**RELATÓRIO DE AUDITORIA  
Auditoria sobre Acessibilidade**

**João Pessoa/PB – Setembro/2023**

**1.1. Protocolo nº 5.628/2023**

FOTO 4: Entrada principal.

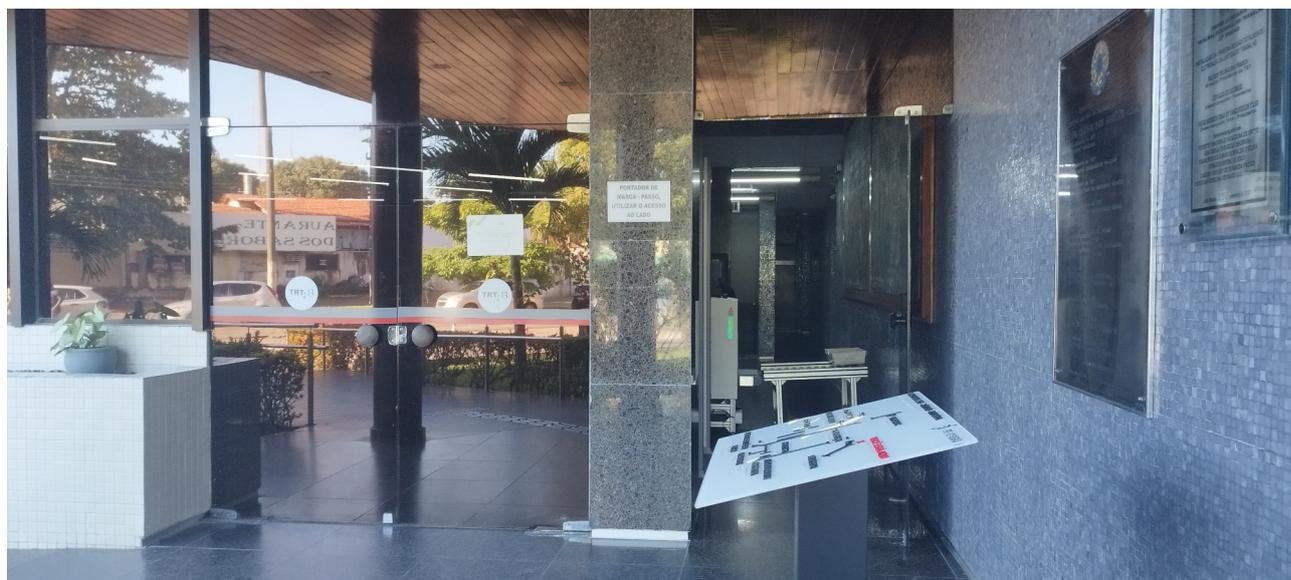
<b>Acesso à edificação.</b>	
Descrição do achado	Inconformidades detectadas no acesso à edificação.
Situação en-	1. Não foi localizado nas proximidades do acesso principal o

contrada	<p>Símbolo Internacional do Acesso – SIA. Foto 3 e 4 Anexo I.</p> <p>2. Nas laterais da rampa de entrada e subsequente patamar de entrada não tem paredes laterais. A rampa possui apenas corrimão, não tem guarda-corpo nem guia de balizamento. O patamar não tem corrimão, guarda-corpo e guia balizamento e possui na sua extremidade direita (sentido subindo a rampa) um desnível de 25 cm e na extremidade à esquerda, o desnível chega a 52 cm. Fotos 3, 5 e 6 Anexo I.</p> <p>3. O corrimão da rampa de entrada não possui extremidades curvadas com desenho contínuo. Fotos 5 e 6 Anexo I.</p>
Objeto	Entorno do acesso principal.
Critério	<p>1. Item 5.3.2 da NBR 9050.</p> <p>2. Itens 6.6.2.8; 6.6.3; 6.9.1 da NBR 9050. NBR 9077 (item 4.8) e NBR 14718.</p> <p>3. Item 6.9.3.4 da NBR 9050.</p>
Evidência	Fotos 3 a 6 no Anexo I.
Possíveis Causas	<p>Falha nos controles internos da unidade responsável.</p> <p>Falhas no monitoramento.</p>

da Caema (Protocolo nº 8.091/2023, sequencial 3)	Conservação e Limpeza – CAEMA aguardará o laudo de acessibilidade a ser entregue pelo profissional contratado na data de 18 de agosto do corrente ano, através do PROAD 3313/2023, apontando as não conformidades referentes à acessibilidade do Edifício-Sede. Este laudo deverá ser submetido à Administração do TRT13 com a finalidade de definir quais providências serão tomadas para sanar as não conformidades encontradas tanto neste relatório de achados quanto no próprio laudo.
Análise da Equipe Auditoria	Ver 'Análise Geral da Equipe de Auditoria' após os quadros, seguidas das 'Recomendações' e 'Benefícios Esperados'.

FOTO 17: Escadas entre o Bloco B e C.

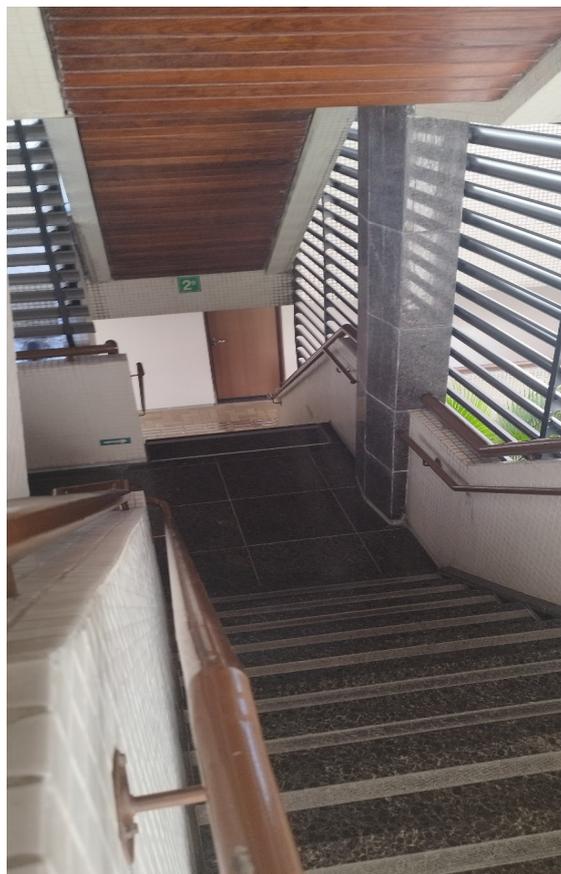
<b>Circulação Interna - Escadas – Entre o bloco B e C.</b>	
<p>Descrição do achado</p>	<p>Inconformidades nas escadas entre os blocos B e C (Térreo ao Pavimento 5).</p>
<p>Situação encontrada</p>	<ol style="list-style-type: none"> <li>1. Não há piso tátil de alerta no início e no término das escadas, no patamar intermediário entre os lances, onde o corrimão não tem continuidade. Fotos 14, 15, 16 e 17 no Anexo I</li> <li>2. O corrimão é duplo porém a barra superior do corrimão está com seção circular e altura acima do permitido. As extremidades do corrimão não são curvadas com desenho contínuo. Foto 18 no Anexo I.</li> <li>3. Não há sinalização em Braille, informando sobre os pavimentos, no início e no final das escadas. Foto 18 no Anexo I.</li> </ol>
<p>Objeto</p>	<p>Lances de escada localizada entre os Blocos B e C.</p>
<p>Critério</p>	<p>1. Itens 5.4.6 da NBR 9050 e NBR 16537 (Seção 6).</p>

<p>2. Itens 6.9.3.2; 4.6.5; 6.9.3.4 da NBR 9050.</p> <p>3. Item 5.4.3 da NBR 9050.</p>
Evidência	Fotos 14 a 18 no Anexo I.
Possíveis Causas	<p>Falha nos controles internos da unidade responsável.</p> <p>Falhas no monitoramento.</p>
Efeito	<p>Espaço de circulação com possibilidades de acidentes.</p> <p>Limitar a circulação das pessoas com deficiências e com mobilidade reduzida, com autonomia, pelo edifício.</p> <p>Potencial questionamento por parte de instâncias superiores em sede de auditoria (CNJ, CSJT, TCU).</p> <p>Descumprimento de legislação.</p>
Manifestação da Caema (Protocolo nº 8.091/2023, sequencial 3)	<p>A Coordenadoria de Arquitetura, Engenharia, Manutenção, Conservação e Limpeza – CAEMA aguardará o laudo de acessibilidade a ser entregue pelo profissional contratado na data de 18 de agosto do corrente ano, através do PROAD 3313/2023, apontando as não conformidades referentes à acessibilidade do Edifício-Sede. Este laudo deverá ser submetido à Administração do TRT13 com a finalidade de definir quais providências serão tomadas para sanar as não conformidades encontradas tanto neste relatório de achados quanto no próprio laudo.</p>
